Modulo per la presentazione delle osservazioni per i piani/programmi/progetti sottoposti a procedimenti di valutazione ambientale di competenza statale

Progetto per la realizzazione di impianto eolico denominato "Poggio alle Pancole" Comune di Lajatico (PI).
Codice della procedura 7874 data di avvio 4-1-2022.

Progetto per la realizzazione di un impianto eolico, denominato "Poggio alle Pancole", costituito da n. 7 aerogeneratori, per una potenza complessiva pari a 42 MW, e delle rispettive opere di connessione alla RTN, da realizzarsi nel Comune di Lajatico (PI). Cod procedura 7874

OSSERVAZIONI – ALLEGATO 3

Estratto tavola 20V036_L_Visibilita_Lajatico_beni_A1_DEF.pdf

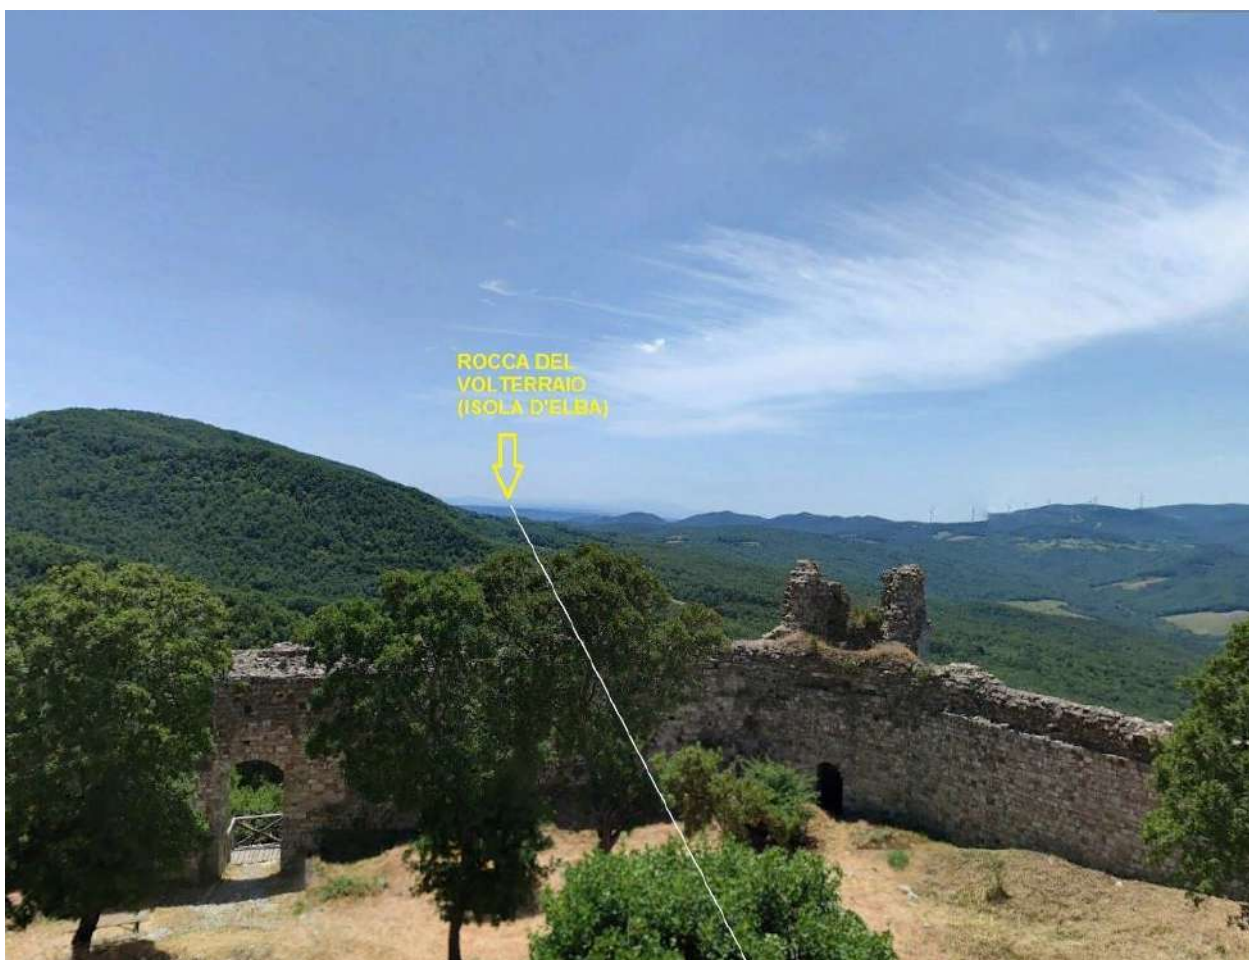
Posizione della Rocca di Pietracassia al centro delle direttrici visive verso i Monti Pisani (rocca della Verruca), Isola d'Elba (Rocca del Volterraio), Volterra

Il progetto del nuovo parco eolico invece è posto proprio lungo la direttrice Rocca di Pietracassia – Volterra, e le prime torri eoliche sono site ad una distanza molto ridotta dalla Rocca (meno di 2 chilometri). La realizzazione del Parco potrebbe perciò distruggere per sempre la più importante direttrice visiva storica che ancora possiamo apprezzare, con grave, insipiente e irreparabile danno al paesaggio, alla storia e alla cultura del territorio.

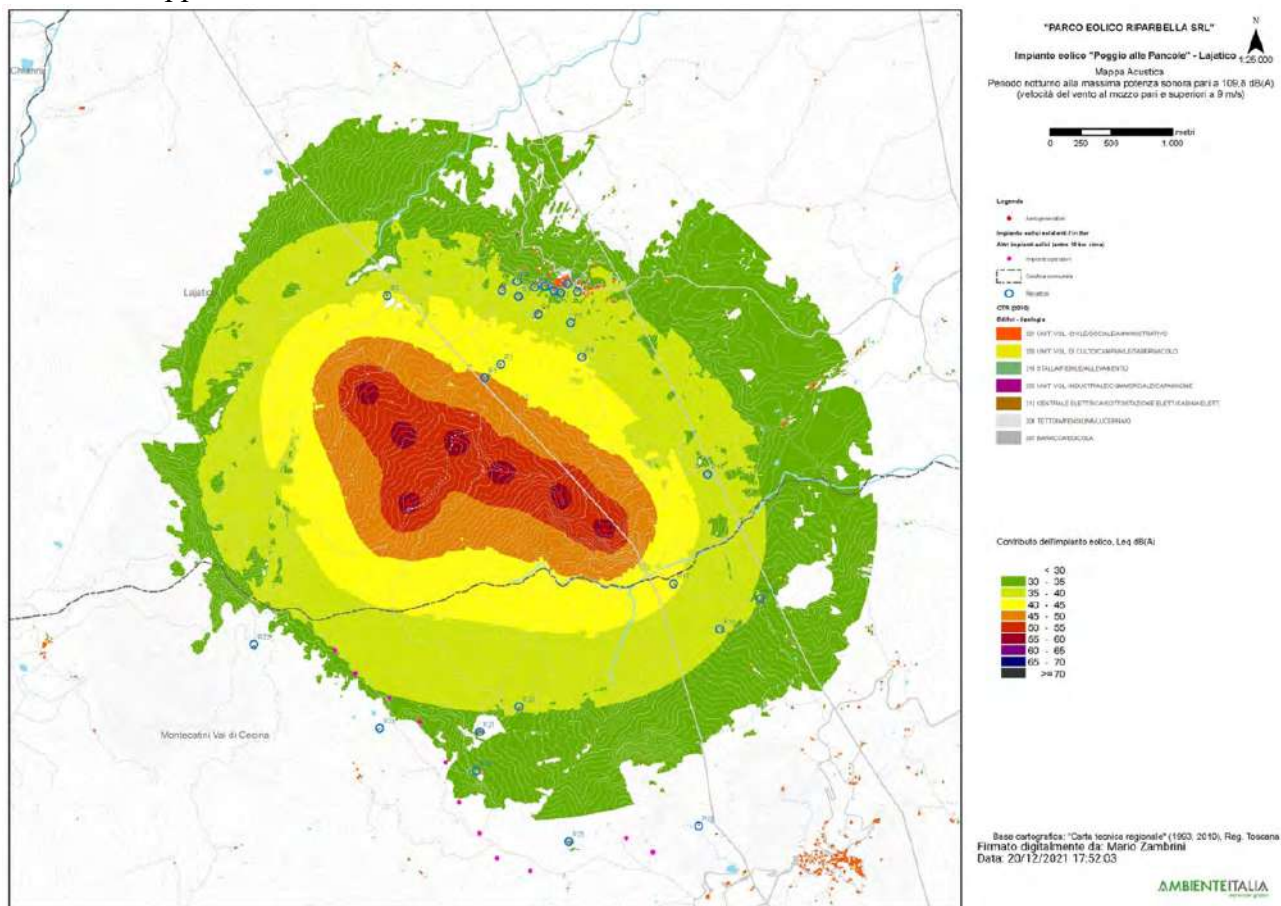
3. Nella valutazione del criterio differenziale a finestre chiuse si fa riferimento a un modello di facciata del fabbricato assolutamente non verosimile: il potere fonoisolante di un vetro 3 mm viene dichiarato 30 dB. Il potere fonoisolante di un vetro 3 mm, basta fare una veloce ricerca in letteratura, non supera i 25 dB e se ragioniamo di infisso nel suo complesso non siamo sopra i 20 dB. L'assunto della stanza 4 metri per 4 metri e volume 43 mc non è assolutamente cautelativo perché le camerette abitabili hanno superfici di calpestio inferiori ai 10 mq e volumi inferiori ai 30 mc. In ogni caso è pieno di stanze con superficie di calpestio inferiore ai 16 mq, basta una qualsiasi camera matrimoniale. La stima dell'indice dell'isolamento di facciata è quindi del tutto sovrastimata, quindi errata e porta a dichiarare che il livello di rumore ambientale a finestre chiuse è inferiore al limite di applicabilità sia di giorno che di notte. Ciò non è corretto e, in situazioni di bassa rumorosità residua come stimata/misurata dai tecnici, quando il differenziale si applica, SI SUPERA. Risulta evidente che senza l'assunto della valutazione errato dell'isolamento di facciata il criterio differenziale a finestre chiuse risulta superato.

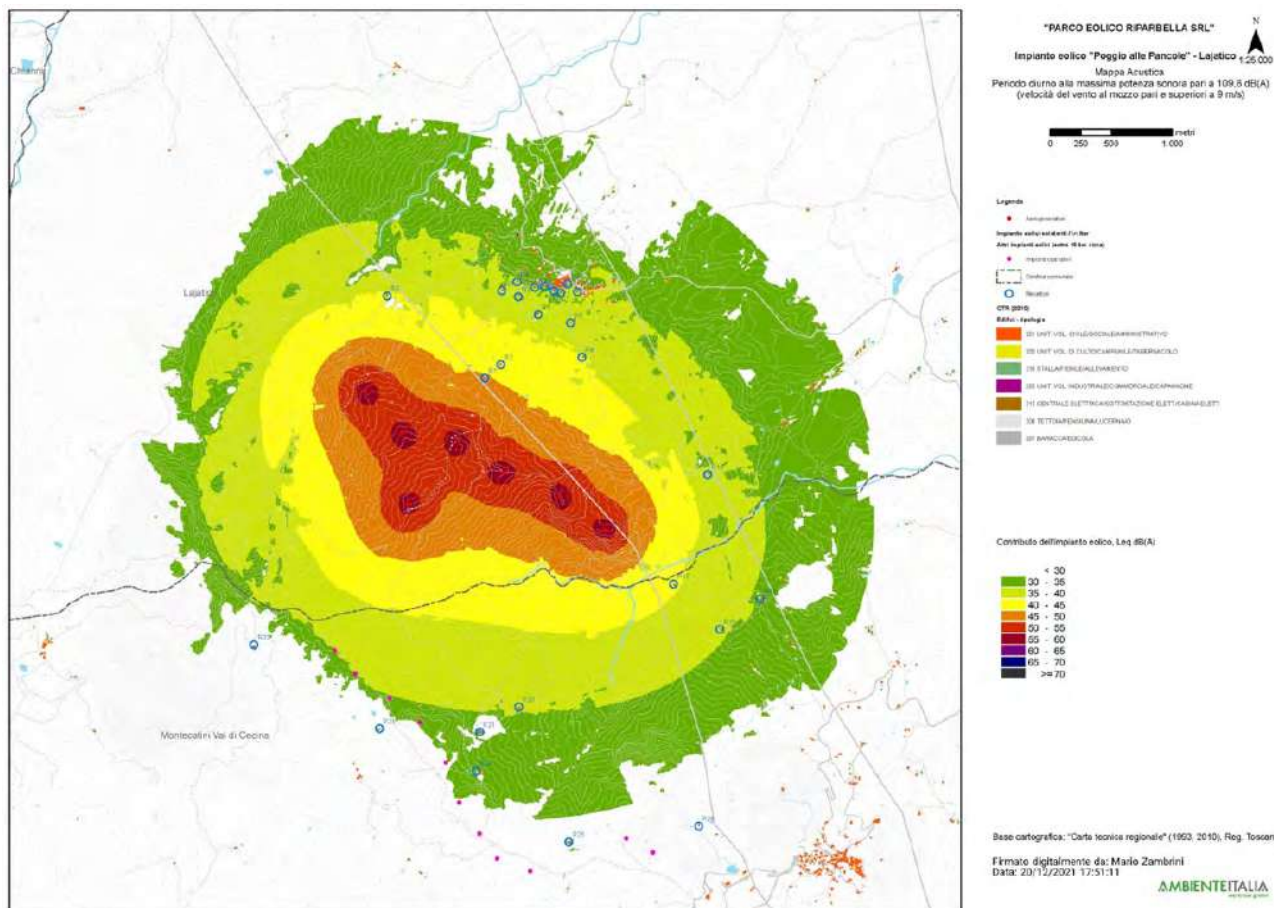
4. L'osservazione ancora più cogente riguarda l'assunto dell'abbattimento di una parete a finestre aperte pari a 10 dB. 10 dB di abbattimento, prova qualsiasi misura che si possa fare in qualsiasi situazione, può andare bene in caso di parete molto grande, di importante R_w e con finestra piccola, inferiore al 5% della superficie finestrata. Già una stanza normalissima di una cameretta con finestra 1,2x1,4, mediante misura a 1 m dalla facciata in esterno e una all'interno con fonometro a 1 m dalla finestra aperta e oltre 1 m dalle altre superfici riflettenti microfoni a 1,5 m di altezza non presenta abbattimento del rumore superiore a 6 dB, a meno di non avere all'interno un ambiente sovraccarico di arredi solo fonoassorbenti in una condizione assolutamente non realistica. Se poi ci spostiamo a una camera con una banale porta finestra da 1,2mx2,4m si perde un ulteriore dB di abbattimento e in situazioni, che esistono tranquillamente, di infissi ampi (tipo 1,8x2,4 o 2x2,4 o anche oltre) si arriva a situazioni in cui l'unico abbattimento che offre la parete è la riduzione di 3 dB dati dai coefficienti di riflessione di facciata. Coefficiente di riflessione di facciata che, oltretutto, qui non risulta valutato.

Se ne deduce che ipotizzando un abbattimento delle pareti inferiore a quello della valutazione e conforme alle stime riportate il criterio differenziale a finestre aperte si applica e SI SUPERA, sempre con riferimento ai bassi livelli di rumorosità registrati e che sono caratteristici della zona.

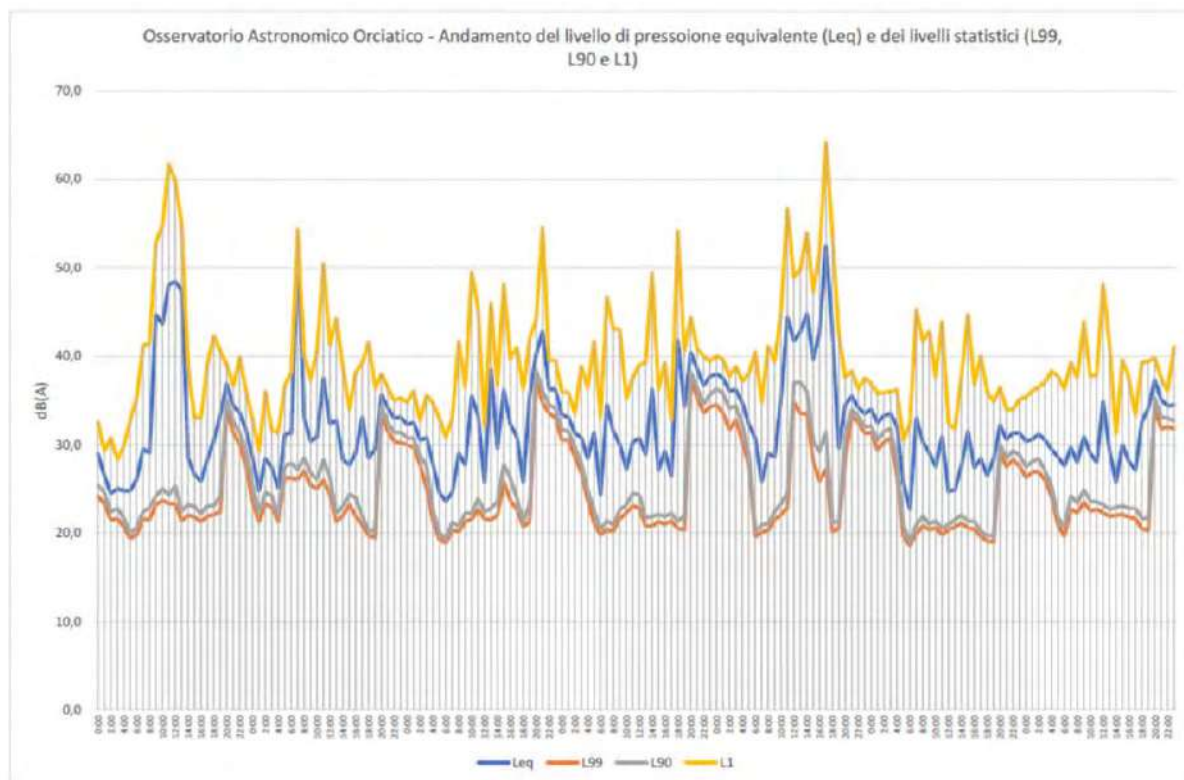
pagina 28 che in corrispondenza di livelli di pressione equivalente Leq intorno ai 45 dB(A), i livelli

di pressione istantanea L1 si aggirano intorno ai 63 e 65 dB(A) o comunque superiori a 50 dB(A) e questo per periodi di 4 e 9 ore, quindi per buona parte della giornata.
